## Informe accesibilidad landing page.

Una vez realizada la landing page exigida para la sprint 1 del proyecto intermodular se nos ha pedido un análisis de accesibilidad en la historia de usuario número 4 de nuestro cliente de interfaces. Además, del análisis se nos ha pedido realizar los cambios pertinentes tanto en el código HTML como en el CSS para que el trabajo elaborado hasta el momento.

Imagen 1. Sumario de problemas de accesibilidad ofrecido por Wave.

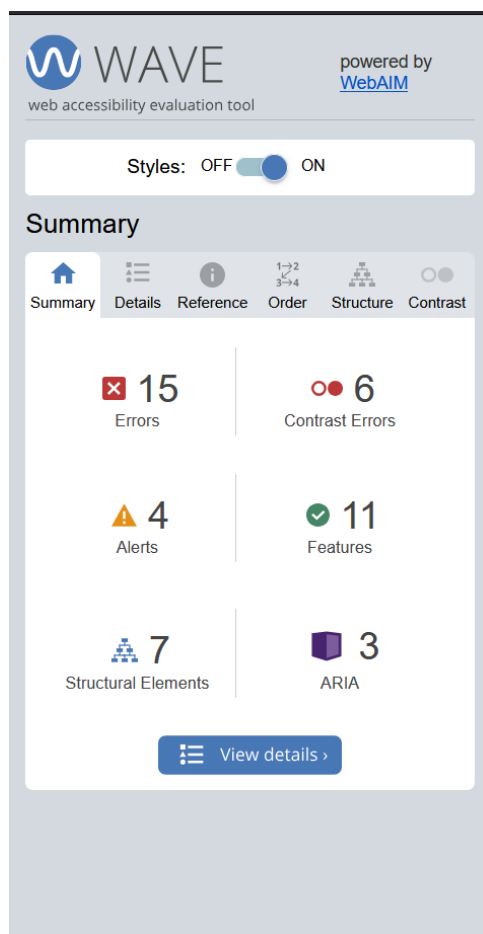
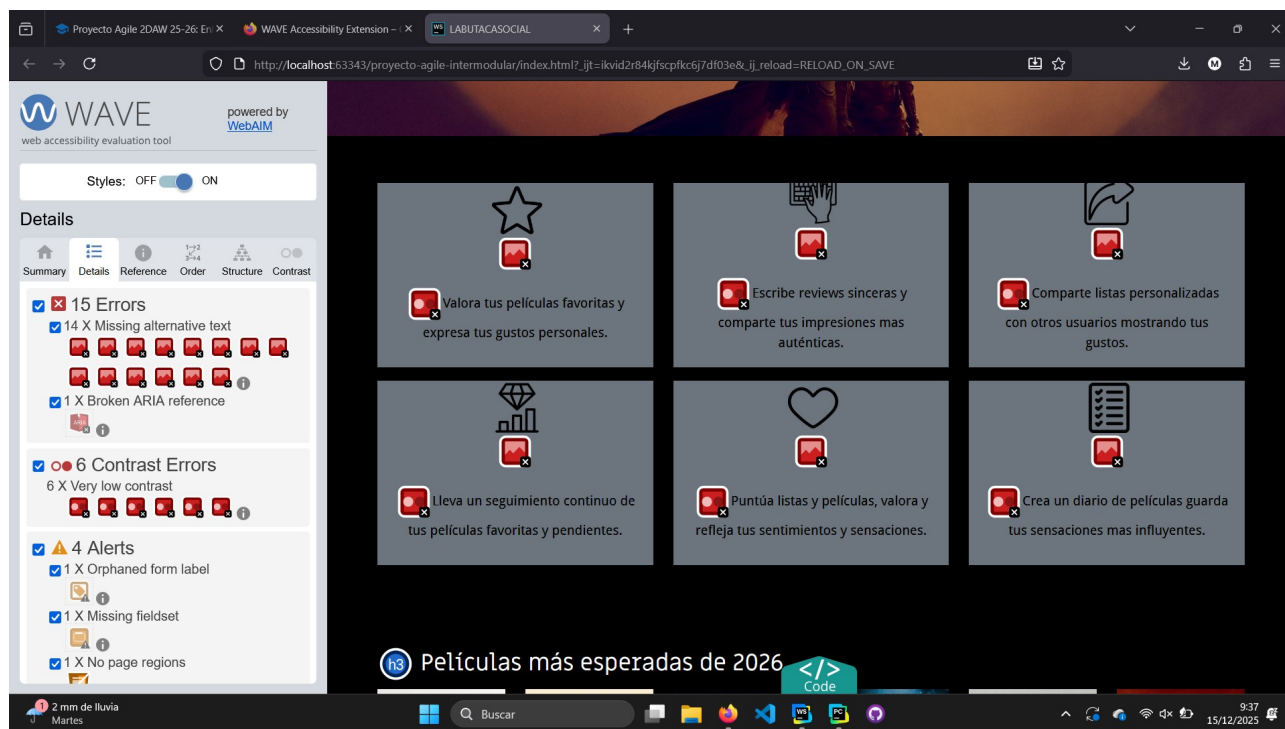
En la imagen número 1 podemos observar el sumario de errores generales, de contraste, las alertas y los ARIAS que faltan en la landing page. Principalmente lo errores presentes en la web antes de realizar cambios es la falta de alts en las imágenes, una vez modificados esto ayudará sobre todo al SEO del sitio web. Por otro hay seis errores de contraste en las tarjetas de presentación de la web. Y tres ARIA mal cumplimentados referentes a la accesibilidad del sitio. Detecta también que las etiquetas <h> están descompensadas.

Imagen 3. Errores de organización y aria-label faltantes.

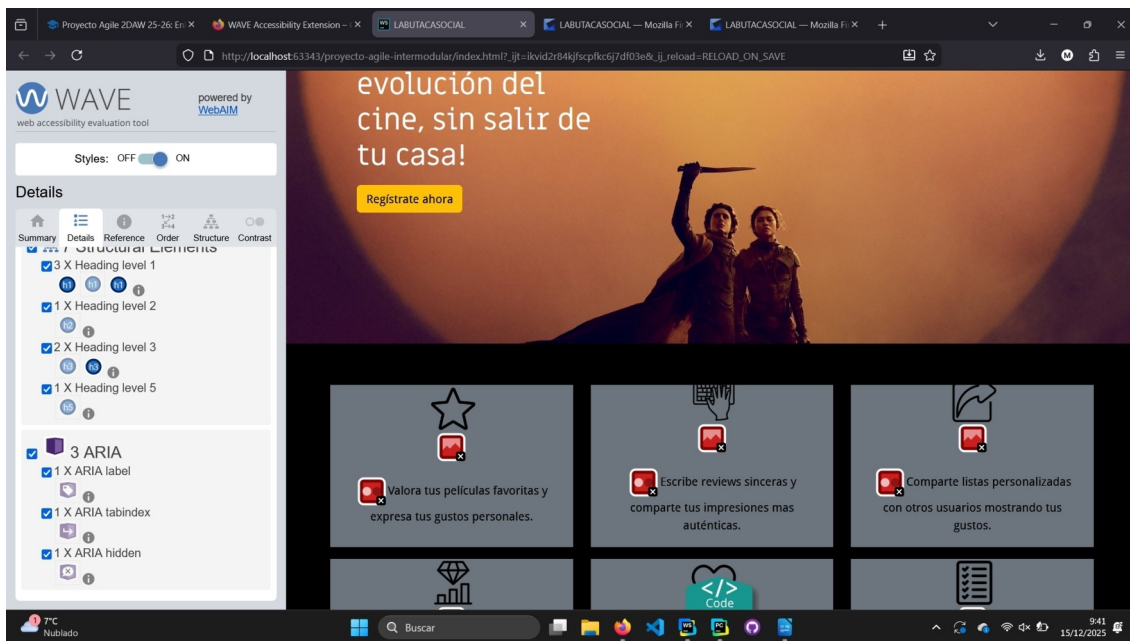
En cuanto a la estructura de la web, se han detectado errores a la hora de distribuir las etiquetas <h> a lo largo de la landing page como puede observarse en la imagen 3. Para ello se han quitado los dos <h1> que había la principio, y que hacían referencia a los call to action, pero unicamente se ha mantenido el primero, mientras que el segundo ha pasado a ser un <h2>. En la versión móviles, algo que también generaba conflicto, había otro <h1> y otro <h2> de más, ambos han avanzado un número.

Por último, se han modificado algunos botones añadiendo algunos aria-label con el objetivo de hacer más accesible la web para personas que utilizan aparatos de lectura de las mismas por tener algún tipo de discapacidad visual. Se han añadido tanto en los botones modales que despliegan el formulario, como en el botón de submit del mismo y en el de cierre.
